Peugeot

Réf : Circulaire n° 76 du 19 août 1935

Objet : Embrayage COMETE

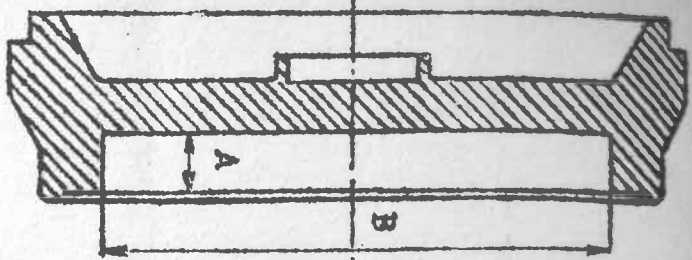
Lorsqu'il y a eu patinage prolongé et usure des garnitures, le fond du volant est le plus souvent rayé.

Dans ce cas, il convient évidemment de re-planer cette partie sur le tour, mais il est également nécessaire d'enlever la même épaisseur de métal sur le centrage du volant recevant le couvercle d'embrayage de façon à ne pas modifier la tension des ressorts.

Les côtes de profondeurs de la cuvette du volant ont été notées sur le tableau que vous trouverez -ci-joint et doivent être observés à 1 ou 2 dixième près.

Sur les volants ainsi retouchés, il conviendra lors du démontage de l'embrayage d'utiliser un disque récepteur garni de FERODO au plomb n° 6 côté moteur, et FERODO au laiton n° 20 côté boîte de vitesses.
